生山礦業株式会社

採石計画認可申請概要

鳥取県西部総合事務所
日野振興センター日野県土整備局

標準断面図
(NO, 4)

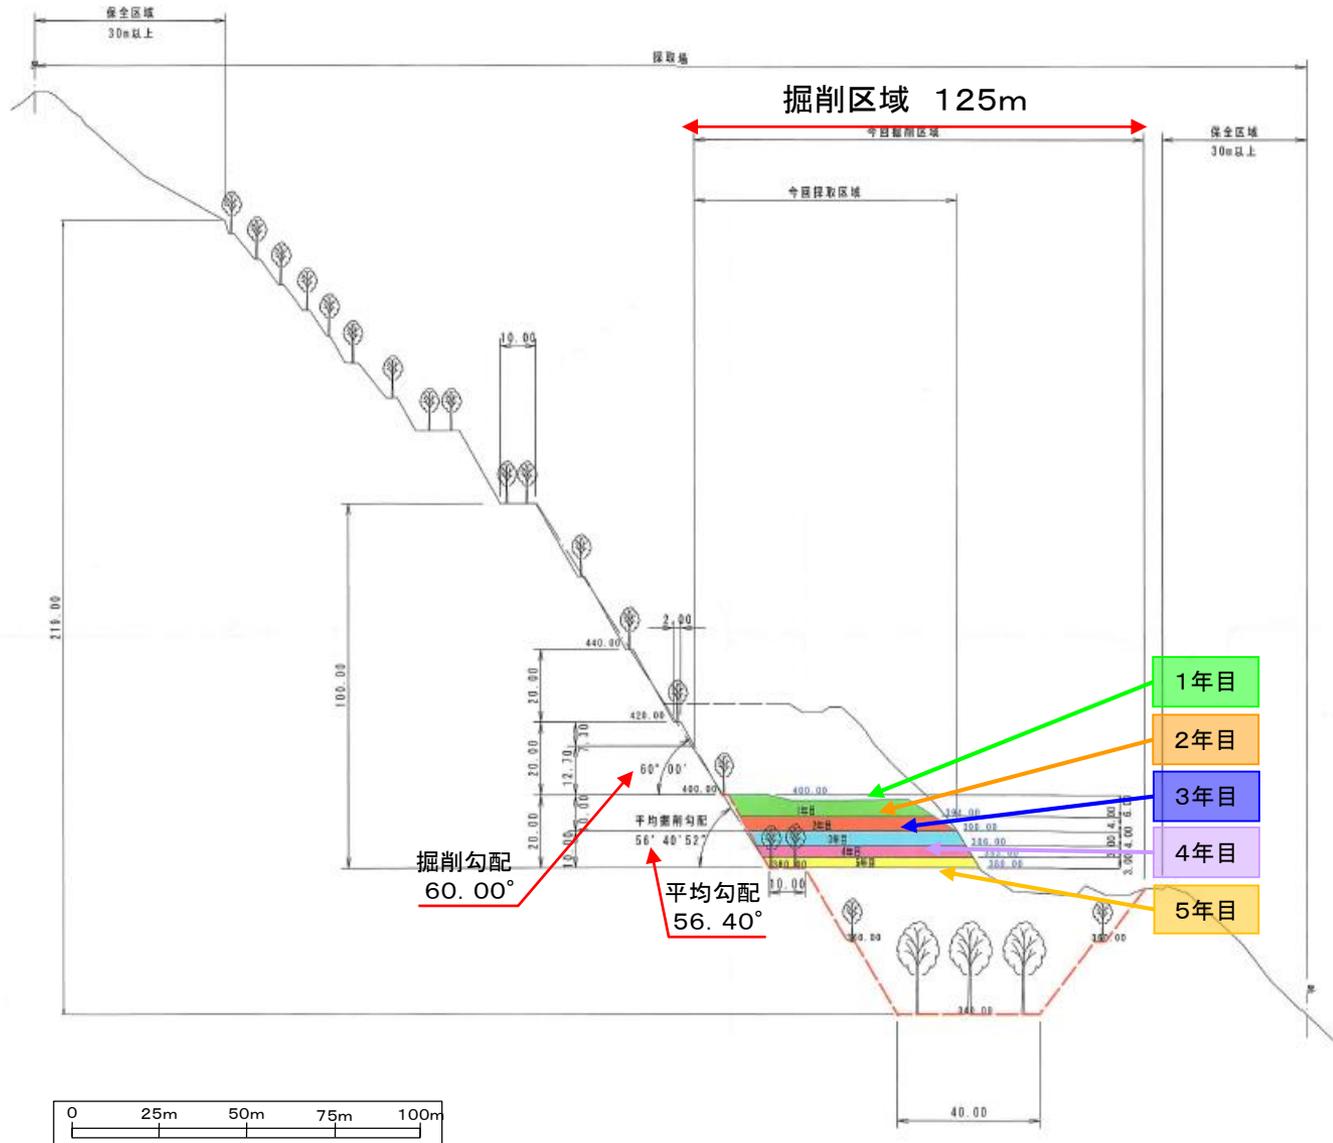
<p>○設置する小段の高さは20mであり、小段の幅は2mで基準値を満たしている。 →標準断面図のとおり 【基準（鳥取県採石条例及び施行規則）抜粋】 ：露天採掘；砕石用原石；高低差20m・小段幅2m 2）掘削及び選別施設 ○騒音等発生防止措置については、防音の機器の使用に努めることとしている。 また、破碎及び選別機械があり、防音及び防振の付いた機器の使用している。火薬についても使用するが、平日の昼間のみ使用することとし、問題なし。 【基準（鳥取県採石条例及び施行規則）抜粋】 ：騒音等を防ぐ措置を行う。</p>	
4 岩石運搬計画	<p>○洗車ピットが設置してあり、その他搬出路の舗装及び散水の実施による粉塵の発生防止措置が図られており、適切である。 【基準（鳥取県採石条例及び施行規則）抜粋】 ：粉じん防止等のため洗車ピット、散水、清掃等その他必要な措置を行う。</p>	適切である。
5 汚濁水等処理計画	<p>○沈砂池の規格、処理能力と水路等の規格、流下能力は十分であり、適切である。 →排水系統図のとおり 【基準（鳥取県採石条例及び施行規則）抜粋】 ：十分な処理能力を有する施設、その他適当な施設により、適切に処理すること。</p>	適切である。
6 採石跡地処理計画	<p>○跡地の緑化計画は、掘削後速やかに緑化する計画になっており、適切である。 →緑化年次計画図のとおり 【基準（鳥取県採石条例及び施行規則）抜粋】 ：他の用途に利用する場合を除き、環境保全、景観保全等のため、速やかに緑化すること。</p>	適切である。
7 廃土等堆積計画	<p>○廃土等堆積計画なし。 ※採石の破碎・選別方法を乾式のみに変更(H26.1)。湿式方式による泥処理フィルタープレス機の撤去による。</p>	適切である。
特記事項
